## 改善箇所説明図

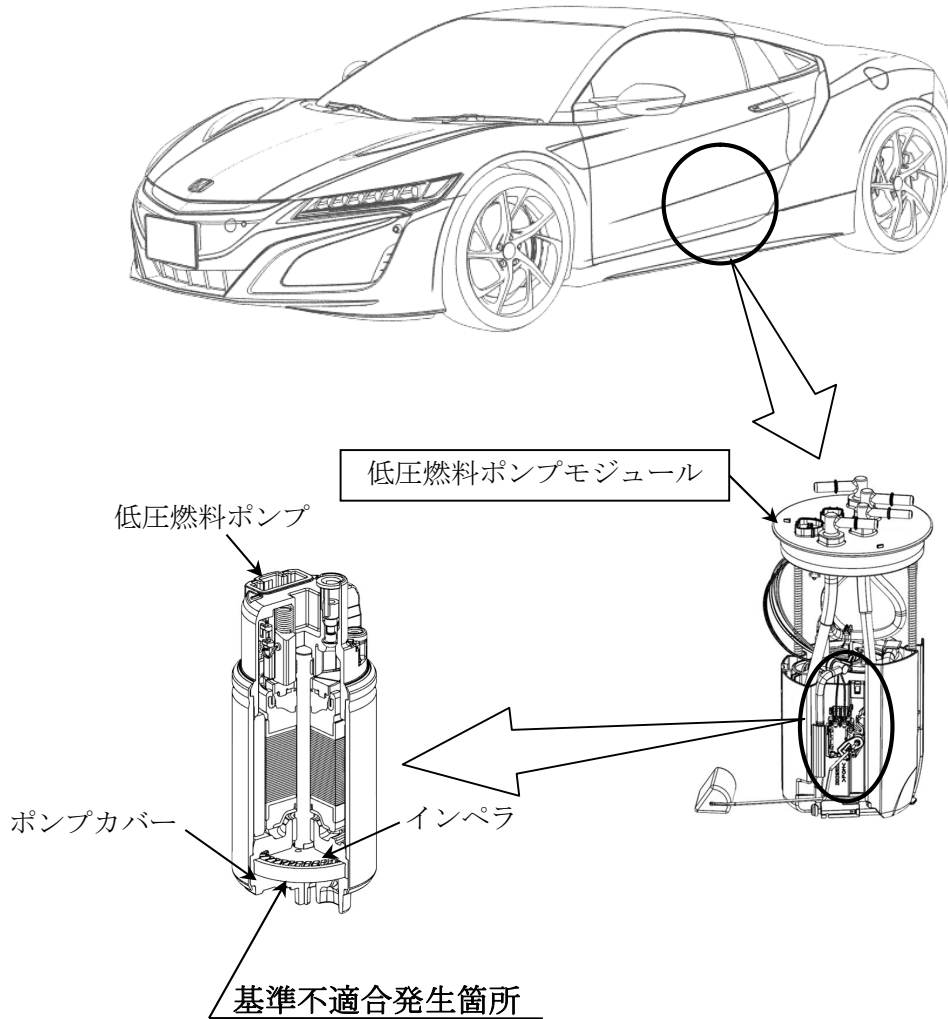
無鉛プレミアムガソリン指定車に搭載した低圧燃料ポンプにおいて、ポンプ作動検査時の検査用液が不適切なため、インペラ（樹脂製羽根車）に検査用液が浸透して強度が低下し、亀裂が生じることがある。そのため、冷熱の繰り返しによりインペラの亀裂が進展して燃料により膨潤し、ポンプカバーと接触して作動不良となり、最悪の場合、走行中にエンジンが停止して再始動できなくなるおそれがある。

全車両、低圧燃料ポンプモジュールを対策品と交換する。

注：  は交換部品を示す。
